Coaxlink

Flash EEPROM Change Note

1629 Coaxlink Duo PCIe/104-EMB
1633 Coaxlink Quad G3
1633-LH Coaxlink Quad G3 LH

1634 Coaxlink Duo PCIe/104-MIL
1635 Coaxlink Quad G3 DF
1637 Coaxlink Quad 3D-LLE

시각적 식별

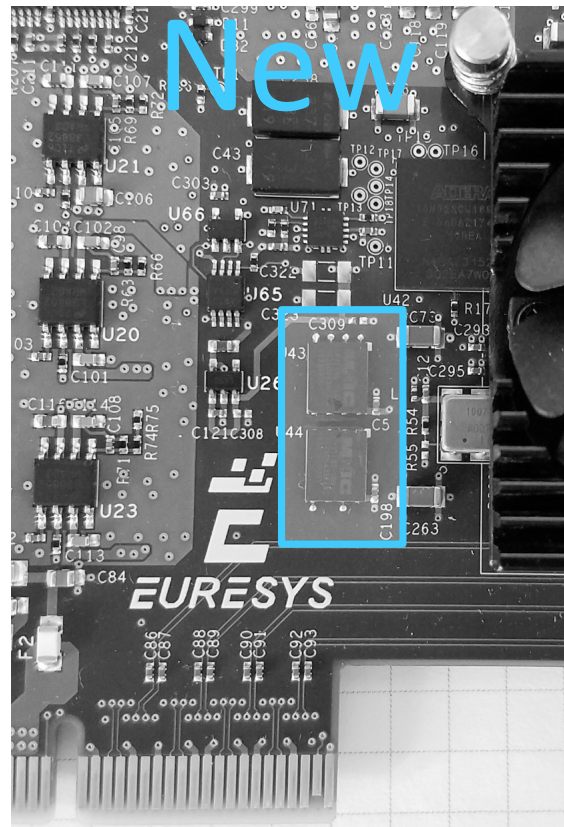
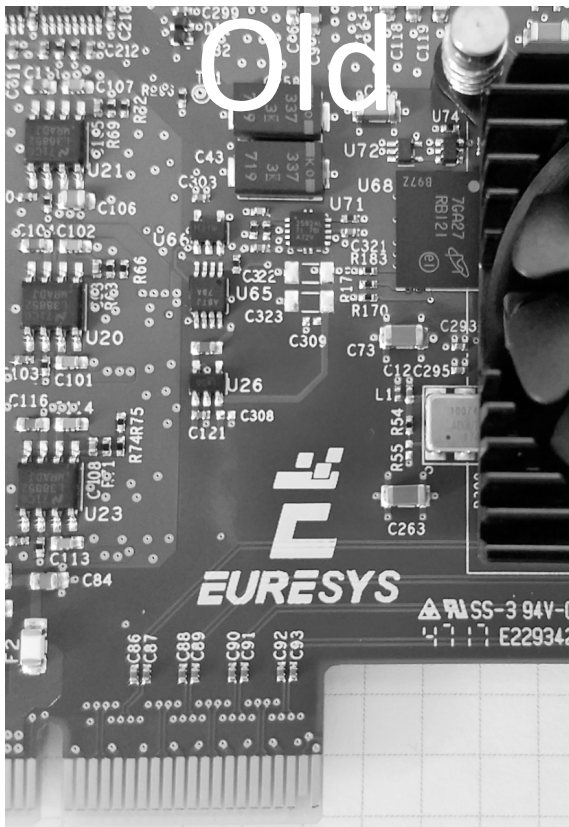
새 1633 Coaxlink Quad G3 , 1633-LH Coaxlink Quad G3 LH 및 1637 Coaxlink Quad 3D-LLE 은 팬과 PCI Express 커넥터 사이에 있는 두 개의 SPI 플래시 메모리 IC로 시각적으로 식별할 수 있습니다.

다음 그림에서 파란색 직사각형을 참조하십시오:
